## Keuringsverslag van een elektrische laagspanning- en zeer lage spanningsinstallatie

NIET CONFORM

Straatnaam	Bredestraat
Huisnummer	258
Busnummer	
Postcode	9300
Gemeente	AALST
Land	België

Controlebezoek van een huishoudelijke installatie volgens (KB 08/09/2019) - AREI Boek 1- 6.5. en 4.2.4.3.

INSTALLATEUR		KEURING		WERF		Schema1A	230V~
Naam	van roy	ORGANIS.	..	Naam	van roy		
adres	bredestraat 258 aalst	Naam	..	Straat	bredestraat 258		
Datum	30/05/2020	Datum	..	Gemeen	aalst		
zelf installatie		Handtek	..	Handtek	..

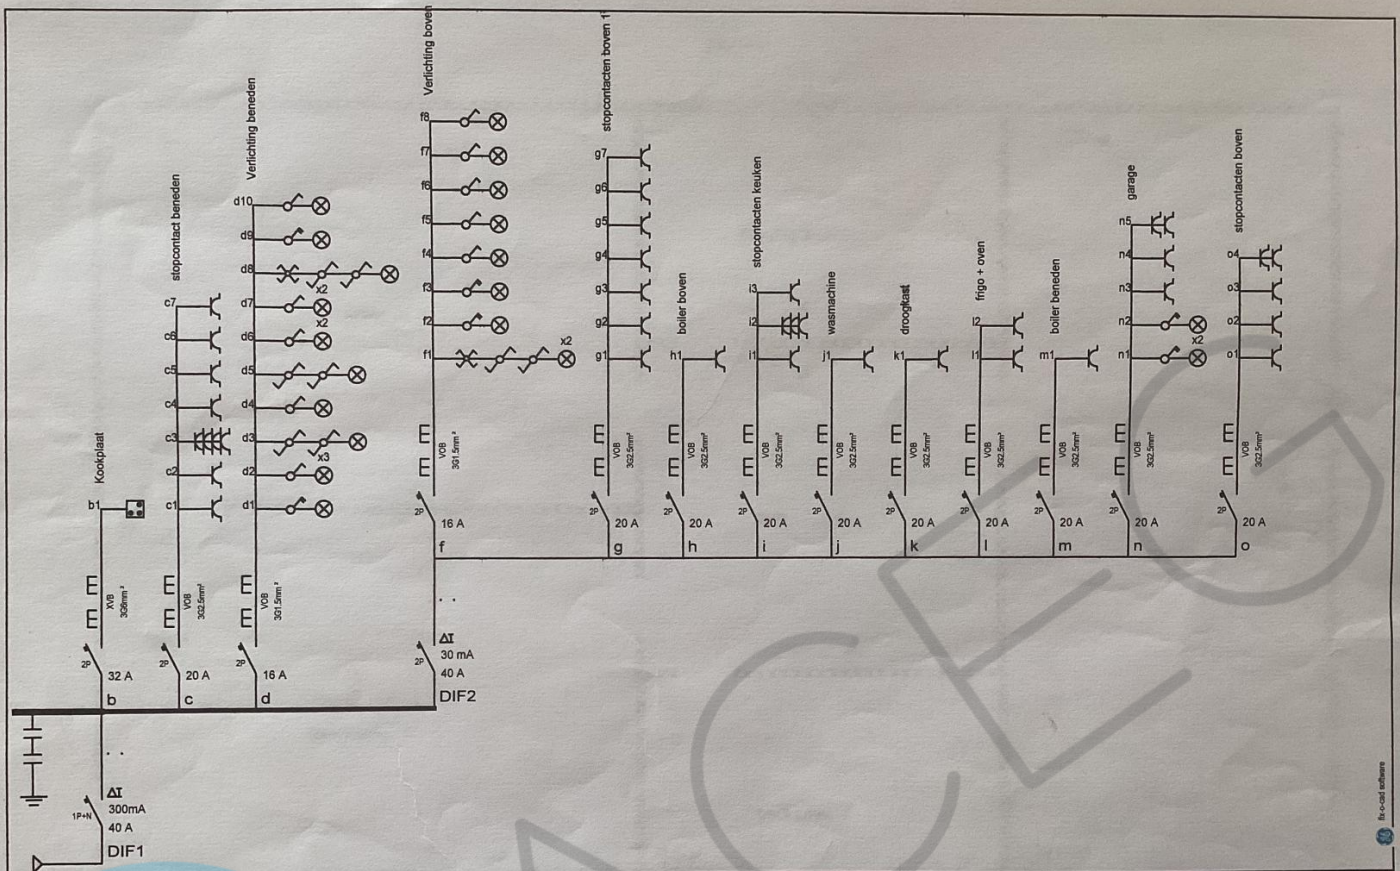
- 11.02 Eéndraadschema van de installatie komt niet overeen met de werkelijkheid. (Boek 1 Afdeling 2.12 - 2.13 en 3.1.2 ) Na te kijken kring N is 16A kring D en F zijn 2,5mm
- 11.04 Situatieschema van de installatie komt niet overeen met de werkelijkheid. (Boek 1 Afdeling 2.12 - 2.13 en 3.1.2) - C3 zijn 3 stopcontacten
- 11.05 Adresgegevens of gegevens installateur ontbreken of zijn onvolledig op het ééndraadsschema en/of situatieplan van de huishoudelijke elektrische installatie. (Boek 1 Afdeling 2.12 - 2.13 en 3.1.2 en 9.1.2)
- 14.01 Hoofdequipotentiale verbinding(en) niet verwezenlijkt. (Boek 1 Onderafdeling 5.4.4.1. en 5.1.6.2) Gas is niet geaard
- 15.11 Niet gebruikte invoeringen van het verdeelbord zijn niet correct of onvoldoende afgedicht. (Boek 1 Afdeling 5.1.4. en 4.2.2.3.)
